**PROGETTO ESECUTIVO**  
 AUTOSTRADA DELLA CISA A15  
 RACCORDO AUTOSTRADE A15/A22  
 CORRIDOIO PLURIMODALE TIRRENO-BRENNERO  
 RACCORDO AUTOSTRADE FRA L'AUTOSTRADA DELLA CISA-FONTEVIVO (PR)  
 E L'AUTOSTRADA DEL BRENNERO-NOGAROLE ROCCA (VR). I LOTTO.  
 C.U.P. G61B04000050008 C.I.G. 307068161E

**TITOLO ELABORAZIONE:**  
 Svincoli ed autostazioni o aree di servizio  
 Svincoli ed autostazioni  
 Rampe svincolo Treccasali-Terre Verdiane  
 Planimetria di progetto - Tav. 5/5

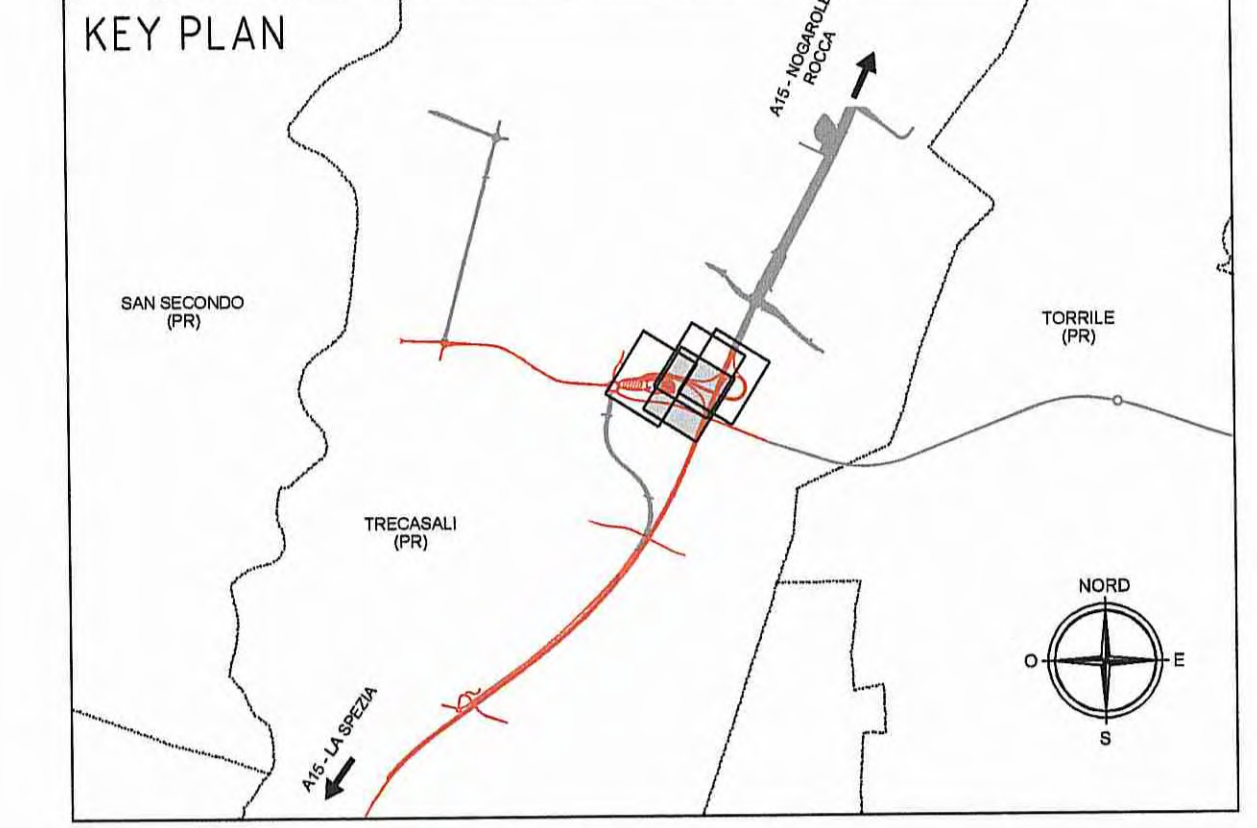
Modificato fossi biofiltro FF4, FF5 e FF6 e corretto refuso relativo alle quote altimetriche di progetto.
